改善箇所説明図

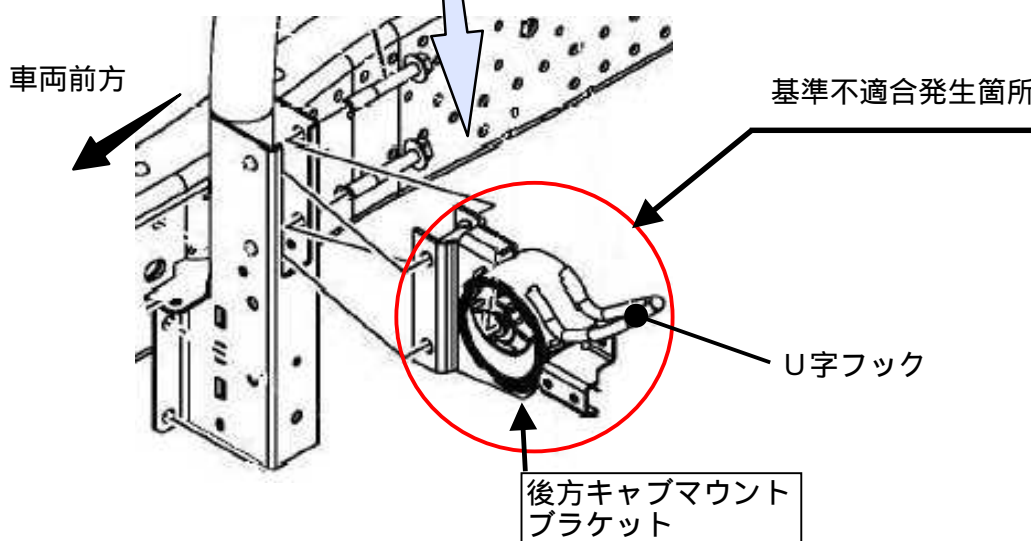
後方キャブマウントブラケットにおいて、キャブチルトの際、一時的にキャブを保持するためのU字フックの溶接が不適切なため、キャブを降ろした時の衝撃で溶接が剥がれるものがある。そのため、そのままの状態で使用を続けると、最悪の場合、当該フックが脱落するおそれがある。

改善の内容： 全車両、後方キャブマウントブラケットを良品に交換する。

識別： 左側後方キャブマウントブラケットのU字フック近傍に白色ペイントを塗布する。
